# 北投·观江博园项目一期园林景观工程施工 (重) 答疑公告 (一)

现对北投·观江博园项目一期园林景观工程施工（重）招标文件作以下答疑澄清：

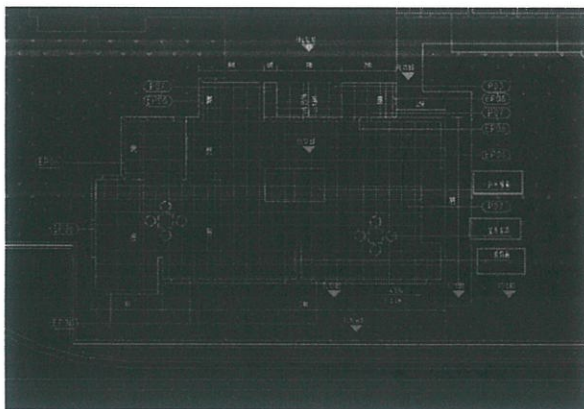
疑问 2：架空层清单中无“室内家具、装饰画、乒乓球桌”列项，是否在本次合同施工范围内，请明确并补充？

答复：不在本合同施工范围。

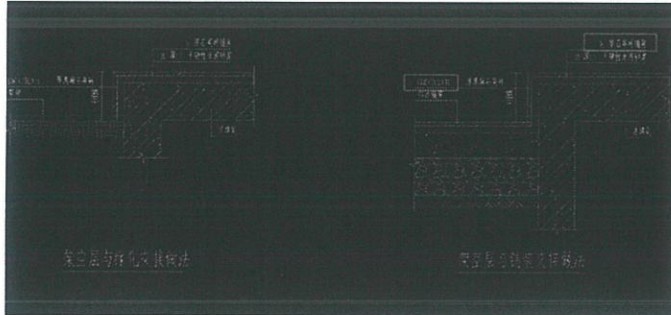
疑问 3：架空层清单中石材厚度与图纸大样做法厚度不一致，应以哪一个为准，请明确并补充？

答复：统一按清单 15 厚 PC 砖计算。

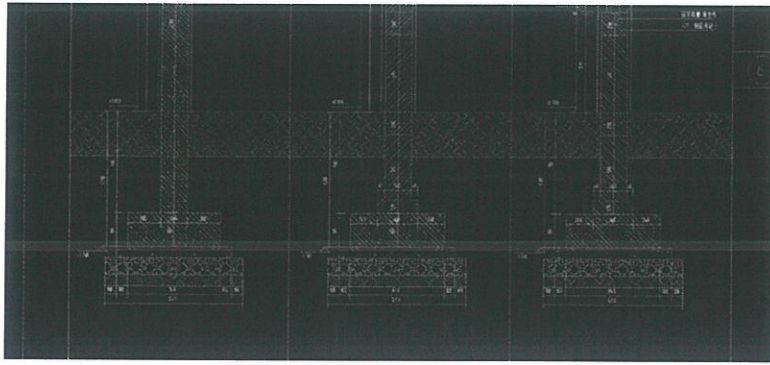
疑问 4：大区围墙清单中无“土方挖填及弃运”列项，是否为漏项清单，请核实并调整？

答复：详见清单土石方工程分部。

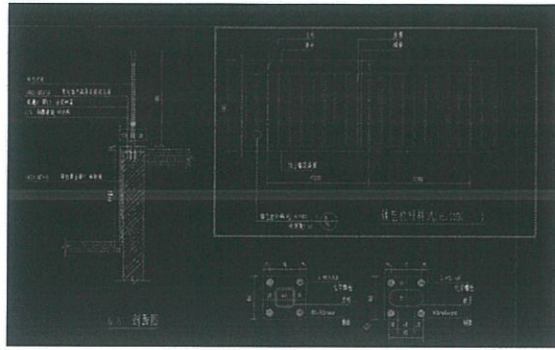
疑问 6：景观围墙清单中无“铁艺栏杆及预埋件，50 厚压顶石材”列项，是否为漏项清单，请核实并调整？

答复：栏杆工程不属于本合同施工范围

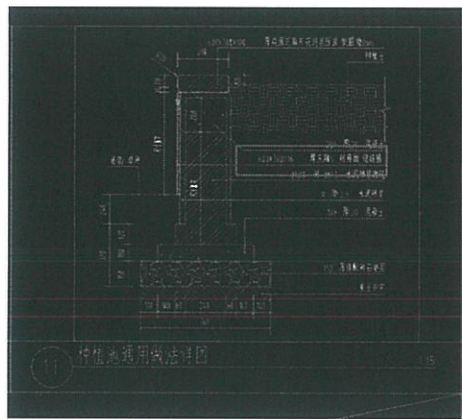
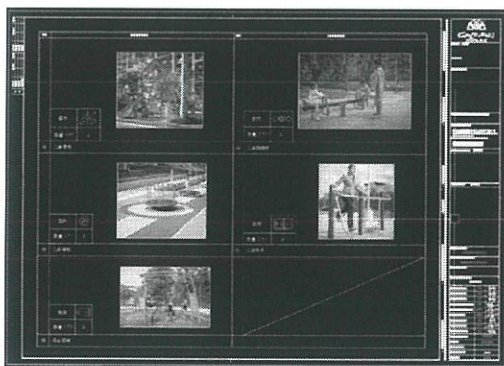
疑问 7：树池清单中墙面石材厚度与图纸厚度不一致，应以哪一个为准；且漏掉素土夯实项；请明确并调整？

答复：素土强夯详见土石方分部，石材厚度以清单为准。

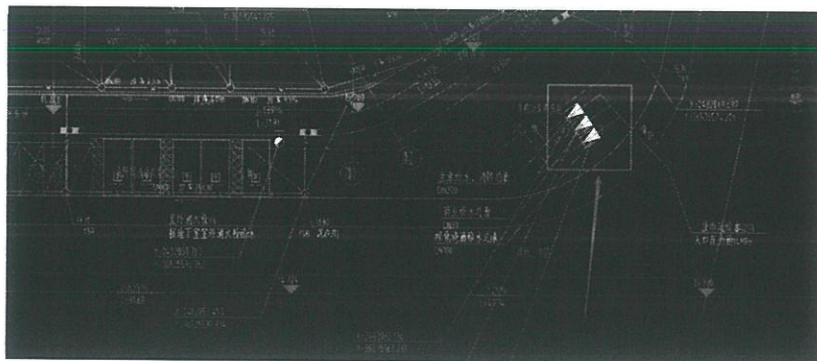
疑问 15: 水电清单中未见“水表及水表井”列项, 是否在本次合同范围内, 请核实并补充。

答复: 不在本合同范围。
